Vorlage Nr.: 2-BV/206/2021
Status: öffentlich
Geschäftsbereich: Bauverwaltung
Datum: 23.03.2021
Verfasser: Balzer Oliver

BPl. 171 Kommunikationszone, Behandlung der in der Beteiligung nach §§ 3 Abs. 2, 4 Abs. 2 BauGB eingegangenen Stellungnahmen.

Anlage 1 Würdigung 3(2) - 4(2)

Bild A1.7a:

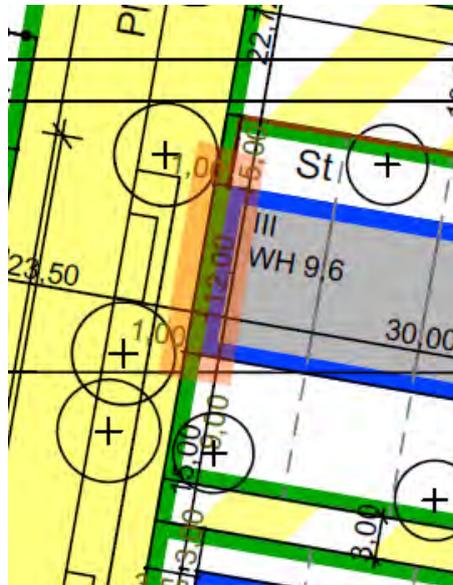
- A1.7 Zur Grenzbebauung von Gebäuden zu TG-Rampen oder Straßenbegrenzungslinien ist anzumerken, dass die angenommene Grenzbebauung nicht besteht, da zwischen dem Gebäude und der Straße ein Abstand von 1m besteht. Dieser Abstand ist im Plan vermasst.

Das Missverständnis ist darauf zurückzuführen, dass Straßenbegrenzungslinie als schwarzer Strich mit außenliegender grünen Umrandung und die Baugrenze als schwarzer Strich mit innenliegender blauer Umrandung dargestellt wird. Dies beruht auf der Regelung im Anhang zur PlanZV wonach gem. Nr. 6.2 PlanZV (Planzeichenverordnung) die Darstellung der Straßenbegrenzungslinie entfällt, wenn diese mit einer Baugrenze zusammentreffen würde.

Die Darstellung der Straßenbegrenzungslinie bleibt unverändert, die TG-Rampen werden farblich geändert und festgesetzt, dass die im Plan mit dem Zeichen 8.5 festgesetzten TG Rampen mit der Signatur „TG Rampen abweichend“ in abweichender Bauweise grenzständig zur öffentlichen Verkehrsfläche (Eigentümerweg) zu errichten sind.

Bild A1.7b:

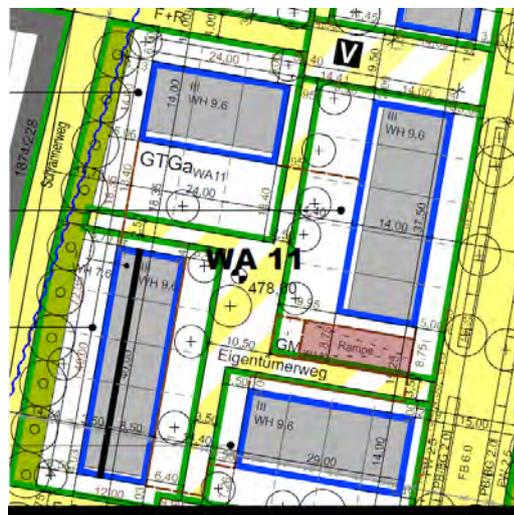
Am Beispiel des WA 11 kann dargestellt werden, dass zwischen der TG-Rampe und dem nördlich angeordneten Gebäude kein Grenzbau vorliegt. Bei der Rampe handelt es sich um den farbig markierten Baukörper. Möglich wäre auch hier eine Verwechslung mit den darüber vorhandenen Maßketten oder der Signatur der zentral im Quartier angeordneten Tiefgarage, welche die gleiche Farbe aufweist. Zur besseren Unterscheidung werden für TG-Rampen künftig andere Farben verwendet. Nachdem die Tiefgaragenrampe an die öffentliche Verkehrsfläche (Eigentümerweg) unmittelbar anliegt und es sich hierbei nicht um einen Grenzbau gem. Art. 6 BayBO handelt, wird festgesetzt, dass die im Plan mit dem Zeichen 8.5 festgesetzten TG Rampen mit der Signatur „TG Rampen abweichend“ in abweichender Bauweise grenzständig zur öffentlichen Verkehrsfläche zu errichten sind.

Bild A7:

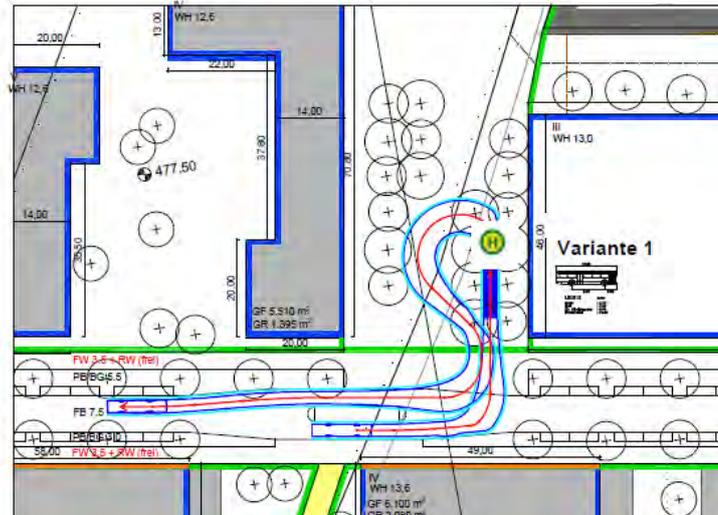
Im Rahmen der Würdigung nach §§ 3 Abs. 1, 4 Abs. 1 BauGB wurde der Standort gem. nachfolgendem Bild für den Buswendeplatz beschlossen. Um keine Vorfestlegungen in Bezug auf die Gestaltung des Platzes und des Vorbereichs der östlich angrenzenden Schule zu erhalten, wurde dies in der Planzeichnung bislang nicht aufgenommen, wird aber nun in der Planzeichnung dargestellt und hinweislich unter C) als  Bushaltestelle ergänzt.

Das Planzeichen der Bushaltestelle wird in der Planzeichnung dargestellt und bei den Festsetzungen hinweislich unter C) ergänzt.

Bild A14-1, Teil Nord:

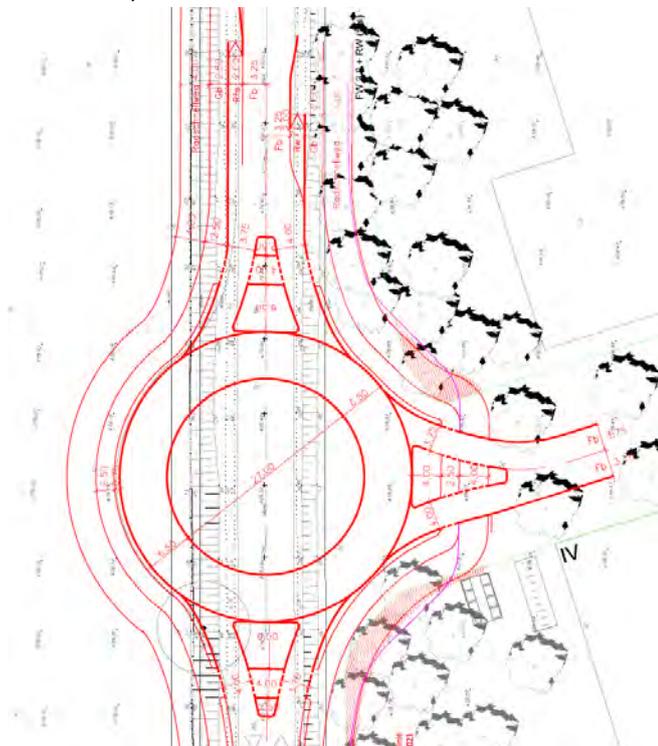
zu 5. Mobilität: Zu der vom Planungsverband Äußerer Wirtschaftsraum München erstellten Trassenstudie lässt sich derzeit nicht abschätzen wo und wann ein solcher Radschnellweg realisiert wird. Um aber für eine mögliche Trasse entlang der St2350 gewappnet zu sein, hat die Verwaltung in Abstimmung mit ADFC und dem Fahrradbeauftragten die bisherige Vorplanung für den neu zu erstellen Kreisverkehr an der Zufahrt zur Kommunikationszone erweitert. Dies wirkt sich auf die bisher festgesetzte Straßenbegrenzungslinie der angrenzenden Quartiere WA1 und Gem.bed. 2 aus, die um den rot schraffierten Bereich verschoben werden muss.

Die dargestellten Ein- und Ausleitungen des Radverkehrs auf die Straßen sind nur hinweislich. Aus Sicht der Verwaltung und des ADFC wäre dies zwar eine zu überlegende Variante, die von den Fachbehörden (StBAFS, LRA, Polizei) hierzu vorgelegten Stellungnahmen sehen eine Führung des Radverkehrs auf der Straße aber kritisch. Durch die vorliegende Entwurfsplanung ist sichergestellt, dass genügend Flächenpotentiale zur Umsetzung gesichert werden.

Bild A18

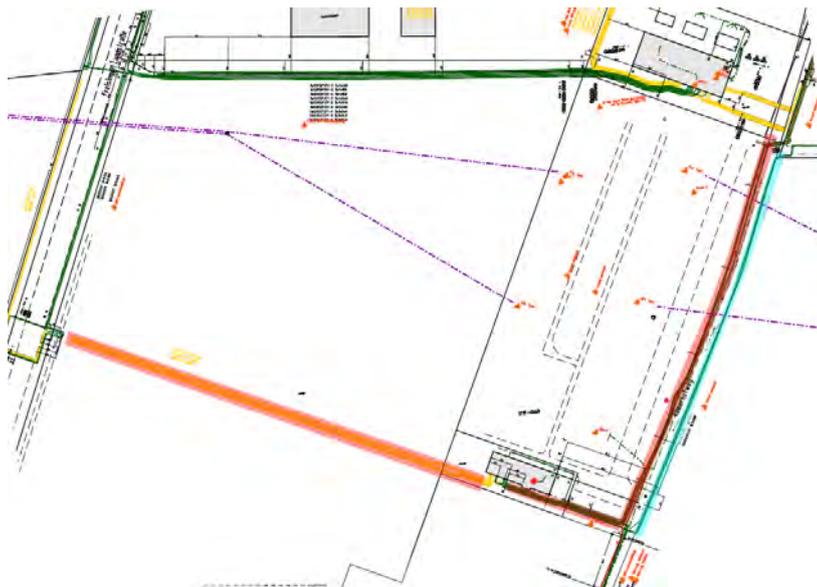
Nach Abstimmung mit dem Bayernwerk befinden sich die im nachfolgenden Bild A16 rot markierten Leitungen im der Zuständigkeit des Bayernwerks. Beide Trassen sind bereits stillgelegt, es wurde vereinbart, dass z.B. die Leitung in Richtung der St2350 (gelb) im Zuge der archäologischen Freimachung des Grundstücks mit ausgebaut wird. Bei der Leitung entlang des Römerhofwegs wird noch geklärt, ob diese bereits im Zuge des USW-Rückbaus entfernt wird. Die Verwaltung hat nochmals darauf hingewiesen, dass der Römerhofweg im Planbereich einen geringfügig veränderten Verlauf erhält und die Plan festgesetzt Leitungsschutzzone für künftige Leitungen zu verwenden ist.

Die Hinweise werden zur Kenntnis genommen, im Rahmen der Erschließungsplanung sind Lage und ggfs. Um-/Rückbau der Sparten abzustimmen.

Bild B1:

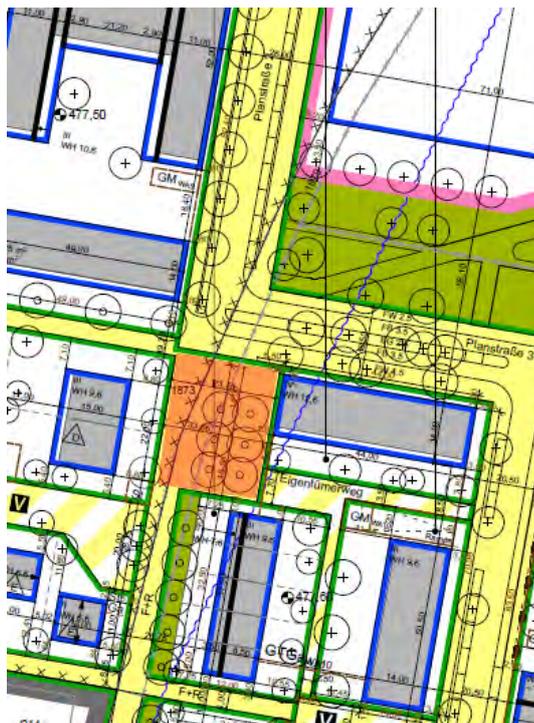
Die gewählte Breite der festgesetzten Straßenbegrenzungslinien wurden in Abhängigkeit von der Verkehrsbelastung gewählt, daher auch prinzipiell in Richtung der hinterliegenden Wohngebiete abnehmend. Die Anordnung und Aufteilung des Verkehrsraumes ist hinweislich, d.h. die genaue Ausgestaltung bleibt der Planung der Erschließungsanlagen vorbehalten. Die vorgeschlagenen Straßenbreiten betragen 6 - 7 m und können gem. Verkehrsauslastung nicht als überdimensioniert angesehen werden.

Mit dem vom Einwender angesprochenen „Platz am Knick von Planstraße 1 und 2“ ist womöglich der in Bild B1 dargestellte Bereich, welcher sich aber am Knick von Planstraße 2 und 3 befindet, gemeint. Entgegen der Auffassung des Einwenders erfüllt die Fläche mehrere Funktionen, hauptsächlich erleichtert die Aufweitung dem von Süden einfahrenden Radverkehr des Schranerwegs die Querung der Straße durch ein enorm aufgeweitetes Sichtfeld, zum anderen bietet er Begegnungs- und Aufenthaltsqualität für die angrenzenden Quartiere und nicht zuletzt schafft die Möglichkeit von Baumpflanzungen.
